FORMATO		
ANALISIS DE PRECIOS UNITARIOS		
CÓDIGO	PROCESO	VERSIÓN
FO-GI-19	Gestión Integral de Proyectos	1

FECHA	29 de mayo de 2026		
NÚMERO DEL PROCESO	**IDU-LP-SGI-034-2021**	**CONTRATO No.**	**IDU-1839 DE 2021**
OBJETO	CONSTRUCCIÓN DE LAS VIAS Y ESPACIO PUBLICO ASOCIADO A LAS ZONAS INDUSTRIALES DE MONTEVIDEO Y PUENTE ARANDA EN LA CIUDAD DE BOGOTÁ D.C. GRUPO 3		
ITEMS DE LA PROPUESTA ECONÓMICA		**ITEMS NO PREVISTOS**	**x**

PRESUPUESTO		**BASE DE PRECIOS DE REFERENCIA IDU**	
CAPÍTULO	**REDES HIDROSANITARIAS - HÚMEDAS**	**CAPÍTULO**	**N/A**
SUBCAPÍTULO	**ACUEDUCTO**	**SUBCAPÍTULO**	**N/A**
ÍTEM	**NP-171**	**CÓDIGO**	**N/A**

Descripción	Unidad de medida	Cantidad
REDUCCION EN POLIETILENO RDE11 PN 16 12" A 8" (INCLUYE SUMINISTRO E INSTALACIÓN)	UN	1.00

Fuente: PLANO DE DISEÑOS DEFINITIVO DE REDES DE ACUEDUCTO GRUPO 3- SUBGRUPO 1 1-14 CIV 16000704,16000600 Y 16000802 PLANO 2/8

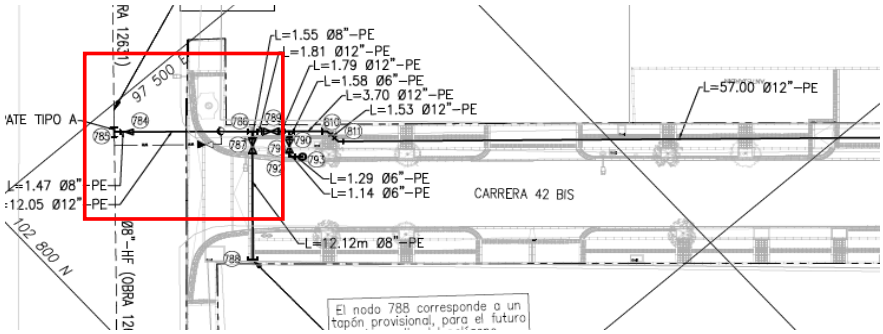
2. El presente precio no previsto es necesario de acuerdo con el diseño de acueducto y alcantarillado entregado por parte del IDU y aprobado por parte de la empresa de Acueducto mediante el comunicado 3050001-s-2025-002025 del 7 de enero del 2025 y el comunicado 3050001-s-2025-029555 del 30 de enero del 2025, en donde se evidencia la necesidad de este como red principal de acueducto como se evidencia en el recorte del plano con su referencia a continuación.

3- el presente precio no previsto cumple con la especificaciones técnicas del acueducto NS-123 y NS-073.
